改善箇所説明図

基準不適合発生箇所

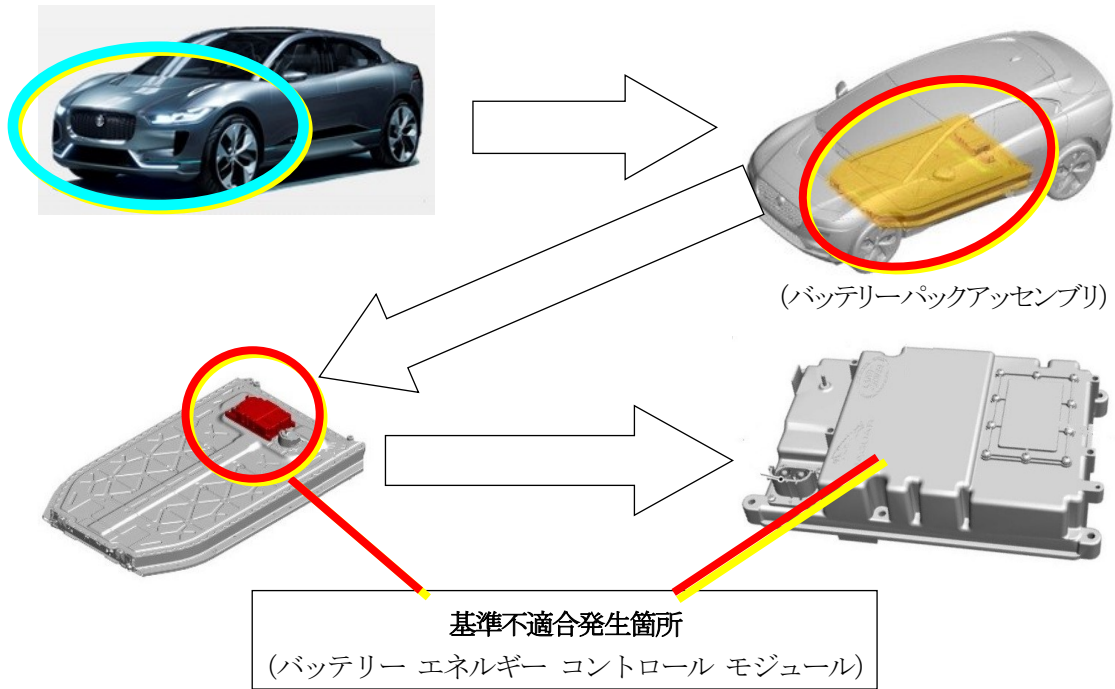
令和5年7月26日付け届出番号「外-3647」及び、令和5年12月14日付け届出番号「外-3729」のリコール作業にて、バッテリー・エネルギー・コントロール・モジュールの制御プログラムを書き換えた電動機の電源装置において、車両火災が発生したものがある。このため、原因は判明していないが、同タイプの電源装置は、バッテリーパックアセンブリ内のリチウムイオン電池より火災が発生するおそれがあることから、全車両、予防的措置として、制御プログラムを書き換える。

全車両、暫定措置として、バッテリー・エネルギー・コントロール・モジュールの制御プログラムを書き換え、最大充電容量を約90%に制御する。なお、不具合の発生原因及び対策が決定し次第、速やかに恒久対策を実施する。

識別：助手席ドアのボディ側下部、ドアヒンジボルトに銀ペイントを塗布する。
